RELAZIONE TECNICA - DOCUMENTAZIONE INTEGRATIVA

PROCEDIMENTO DI VERIFICA DI ASSOGGETTABILITÀ VIA POSTUMA

PROGETTO DI RINNOVO AUTORIZZAZIONE ART. 208 D.LGS. 152/06

IMPIANTO STOCCAGGIO E TRATTAMENTO RIFIUTI GESTITO DA ECOVIP SRL

Figura 1 – Punto di scarico Ecovip e reticolo idrografico e di gestione Regione Toscana

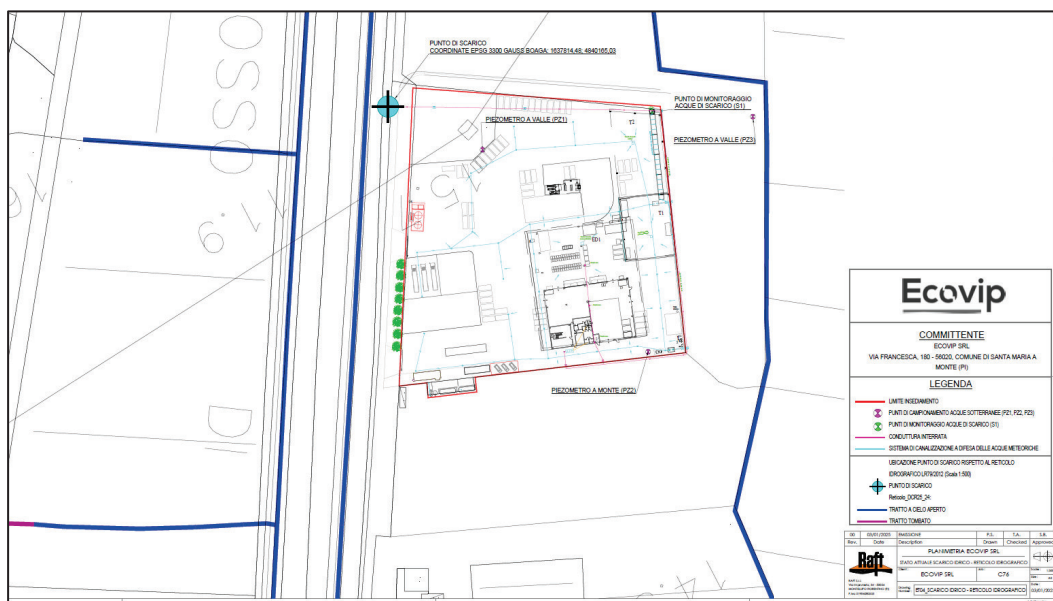
Si chiede al Proponente, con riferimento al contributo del Genio Civile Valdarno Inferiore del 28/11/2024, di documentare e di chiarire, mediante elaborati grafici che riportino il reticolo idrografico e di gestione desunto dal portale regionale, le opere di scarico citate nella documentazione prodotta in termini di esatta ubicazione, manufatti esistenti e loro caratteristiche tecniche e tipologia delle acque di scarico.

In **allegato 1** si riporta l'elaborato grafico "ET04_Scarico idrico – Reticolo idrografico" che riporta il reticolo idrografico e di gestione desunto dal portale regionale (Legge regionale 79/2012, articolo 22 lettera e), con l'indicazione dell'esatta ubicazione del punto di scarico nel Canale Collettore - Antifosso dell'Usciana in corrispondenza della particella n. 48 di proprietà demaniale.
